改善箇所説明図 項目①

改善箇所説明図 項目②

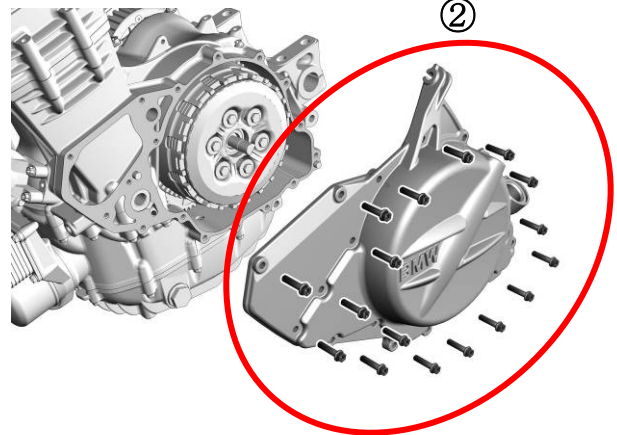
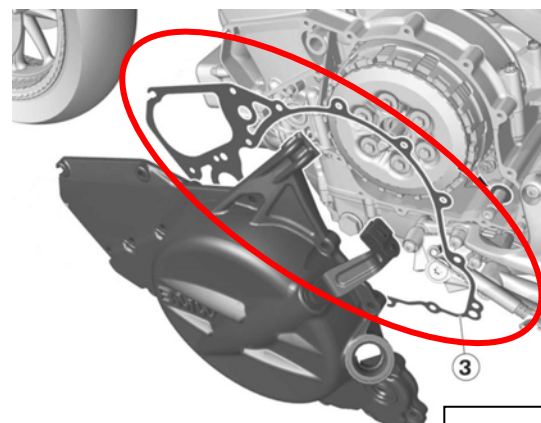
原動機のクランクケースのカバー（上記①および②）外面の塗装が不適切なため、当該カバーを取り付けるボルト締め付け部の塗膜の一部が割れて剥離するものがある。そのため、そのまま使用を続けると、ボルトが緩み、オイルが漏れるおそれがある。

- ・クランクケースカバーのボルトを規定トルクにて再度締め付ける。
- ・油圧警告灯が点灯・点滅した車両は、クランクケースカバーのガスケット③を新品と交換する。
